OTRO SI No. 02 AL CONTRATO DE OBRA No. 1621 DE 2023 CELEBRADO ENTRE EL DEPARTAMENTO DEL HUILA - SECRETARÍA DE DESARROLLO ECONÓMICO Y TURISMO Y ESTRUVIAS LTDA, ESTRUCTURAS Y VIAS

OBJETO: MEJORAMIENTO, MANTENIMIENTO Y REPARACIÓN DE LAS INSTALACIONES FISICAS DEL OBSERVATORIO ASTRONOMICO LA TATACOA - MUNICIPIO DE VILLAVIEJA; DEPARTAMENTO DEL HUILA

ACTA DE JUSTIFICACIÓN DE OTROSÍ No 02 / 2024 PARA EL BALANCE DE MAYORES Y MENORES CANTIDADES DE OBRA, CREACIÓN DE ITEMS NUEVOS, ADICIÓN EN VALOR Y PRORROGA No.1

ITEM 020
CON COMPONENTES COMPLEMENTARIOS PROPUESTOS

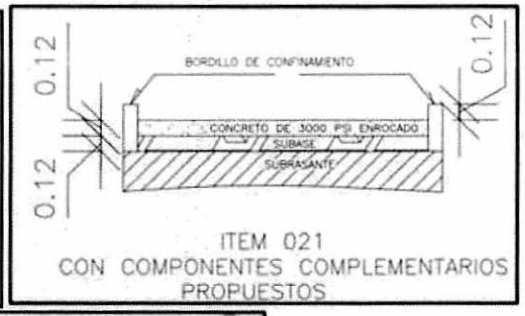
ÍTEM 27: Excavación mecánica para realizar el cajeo de nivelación en los tramos a intervenir en la vía de acceso, parqueadero y demás zonas que lo requieran.
ÍTEM 28: Suministro e instalación de subbase granular, compactada al 95% del Proctor modificado.
TEM 29: Suministro e instalación de sardinel prefabricado en concreto de dimensiones estándar.

Alcance
Los ítems 20, 21 y 22 no contemplan los componentes para conformar y nivelar la subrasante, colocación y compactación de la subbase ni cordón de confinamiento para asegurar que la estructura de piso trabaje de forma integral, por lo anterior se plantean los siguientes diseños:

Para construir las vías y zona de parqueo es necesario retirar parte del terreno natura y mejorarlo con material óptimo para compactación, además de confinarlo con los bordillos en concreto, estos elementos son necesarios para la correcta ejecución de los ítems mencionados.
